Zamawiający:
WCWI sp. z o.o.

Nr postępowania:
ZP/WCWI/2018/03

WYJAŚNIENIA TREŚCI SIWZ

Dotyczy: postępowania prowadzonego w trybie przetargu nieograniczonego pn.: „*Roboty budowlane wraz z wykonaniem systemu oddymiania oraz oświetlenia awaryjnego i ewakuacyjnego na klatkach schodowych K01 i K02 zlokalizowanych w budynku biurowym przy ul. 28 Czerwca 1956 r. nr 398 w Poznaniu*”
(Nr postępowania: ZP/WCWI/2018/03)

Poniżej zdjęcia przedstawiające miejsce kolizji istniejącego odcinka balustrady z nowoprojektowanym oknem oddymiającym na klatce schodowej K01

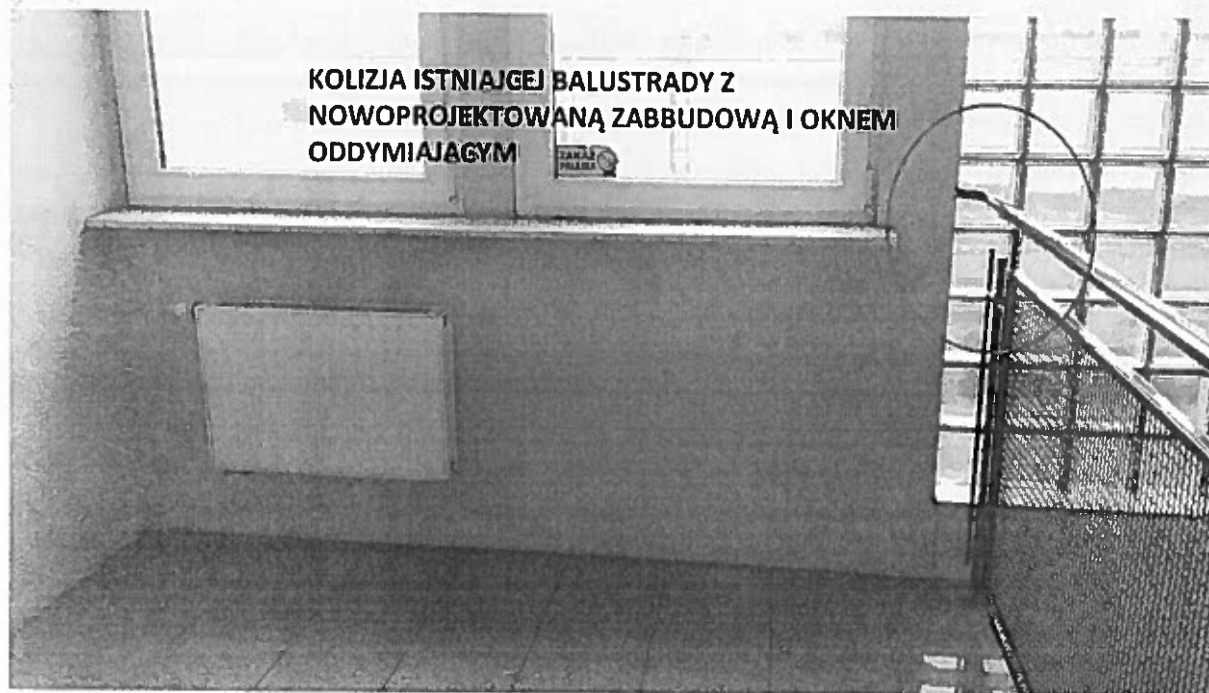
Zwracamy się z prośbą o udostępnienie specyfikacji dotyczącej przebudowy odcinka balustrady na ostatniej kondygnacji na klatce schodowej K01. W jakiej pozycji należy wycenić ten zakres, ponieważ nie został on ujęty w wykazie cen?

Zamawiający uprzejmie wyjaśnia, iż zakres niniejszych prac należy uwzględnić w wycenie kosztów związanych z montażem okien oddymiających na karcie schodowej K01.
